Ministero della Transizione Ecologica

Commissione Tecnica di Verifica dell'Impatto Ambientale – VIA e VAS

Parere n. 329 del 10 ottobre 2022

Progetto:	<p><i>Variante ex Art. 169 Dlgs n. 163/2006</i></p> <p><i>Linea ferroviaria AV/AC Verona - Padova. Primo Lotto Funzionale Verona - bivio Vicenza (escluso Nodo di Verona Est).</i></p> <p><i>Opere di cantierizzazione del I lotto costruttivo</i></p> <p>IDVIP 8649</p>
Proponente:	<p><i>Consorzio IRICAV Due</i></p>

Figura 36 Confronto planimetria - Riquadro rosso PD - Riquadro Verde PE.

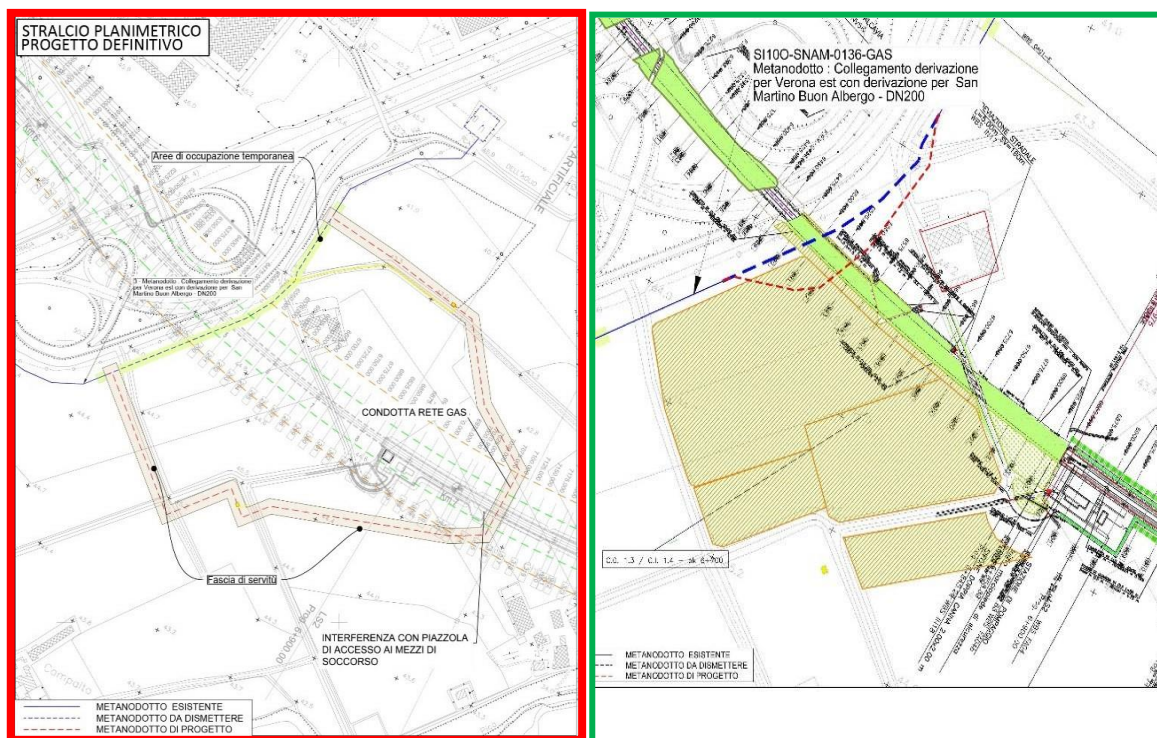
La modifica introdotta in PE ha determinato anche una significativa variazione delle lunghezze del metanodotto. Infatti, a seguito della variante il tracciato del metanodotto è stato ridotto di ca. 1.300 metri rispetto alla lunghezza dell'ipotesi di progetto definitivo.

In Figura 36 si riportano gli stralci planimetrici dell'ipotesi di Progetto definitivo e di Progetto esecutivo a seguito recepimento della prescrizione

Figura 37 Confronto planimetria - Riquadro rosso PD - Riquadro Verde PE.

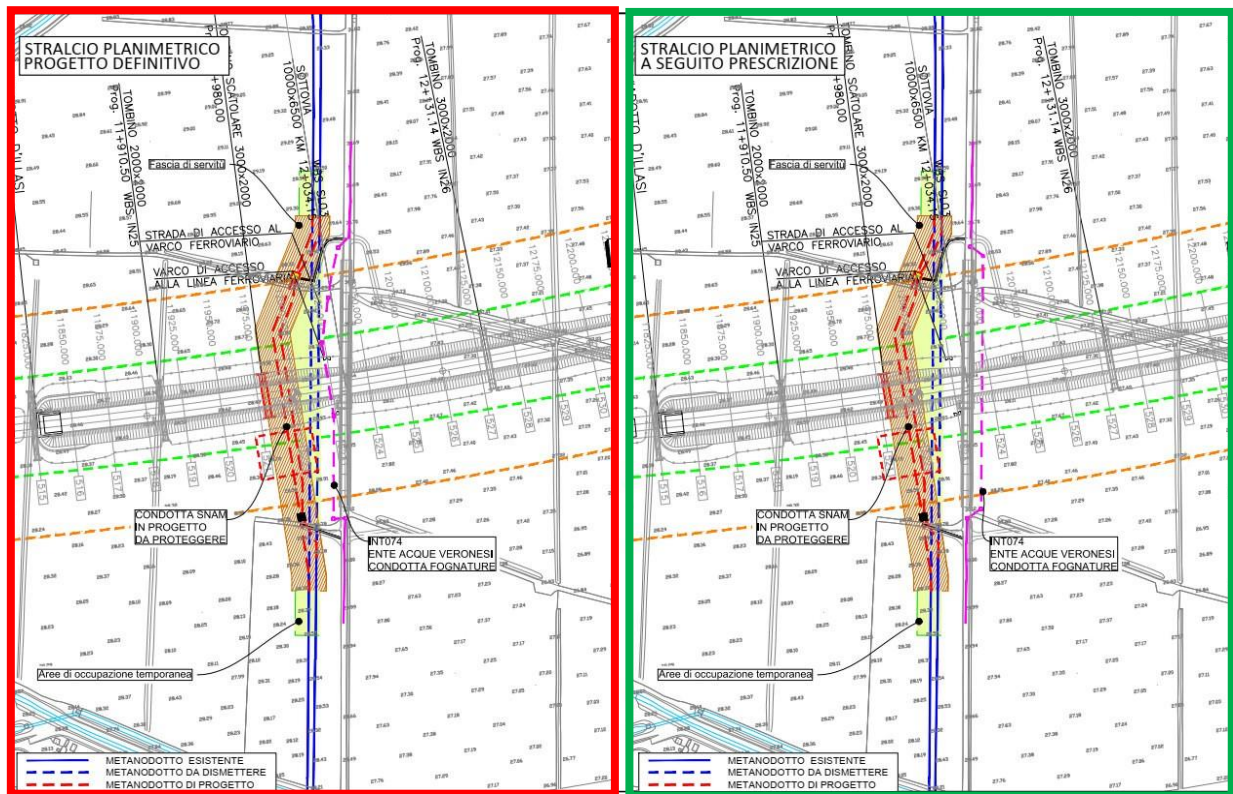
Il progetto esecutivo è stato sviluppato considerando l'inserimento delle opere richieste. Nella Figura 37 si riporta un confronto tra gli stralci planimetrici del Progetto Definitivo e della presente variante elaborata a seguito della prescrizione CIPE.
